一般共同溝 埋込金物補修工事の概要

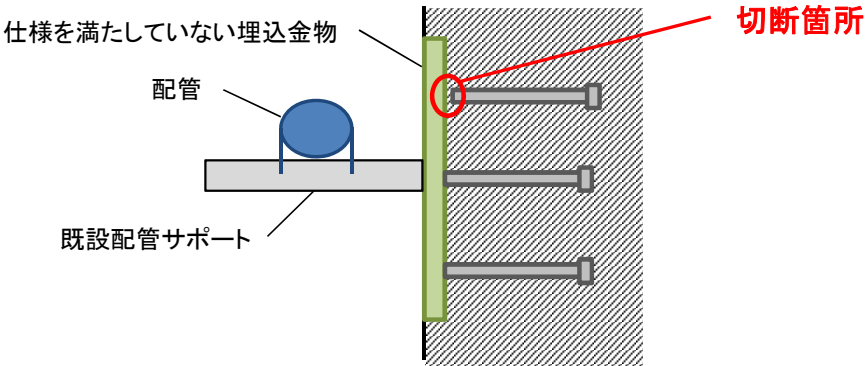
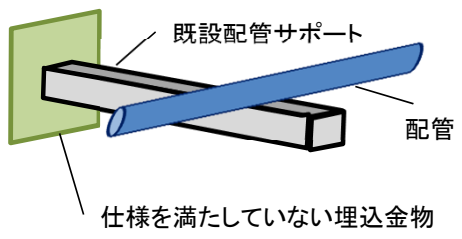
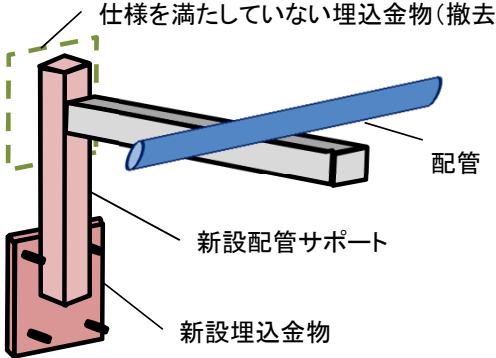
概略図	申請内容
<div data-bbox="510 363 1281 475" style="border: 1px solid black; padding: 5px; text-align: center;"> <p>埋込金物側面図 (仕様を満たしていない埋込金物)イメージ</p> </div>  <div data-bbox="302 925 840 981" style="border: 1px solid black; padding: 5px; text-align: center;"> <p>埋込金物鳥瞰図(現状イメージ)</p> </div>  <div data-bbox="952 925 1579 981" style="border: 1px solid black; padding: 5px; text-align: center;"> <p>埋込金物鳥瞰図(補修イメージ)</p> </div> 	<p>申請内容</p> <p>一般共同溝内に設置している一般蒸気系配管のサポートを固定している埋込金物が仕様を満たしていないことを確認したため、同埋込金物について、補修工事を実施する。(安全確保の観点から、補修工事を実施済み。)</p>
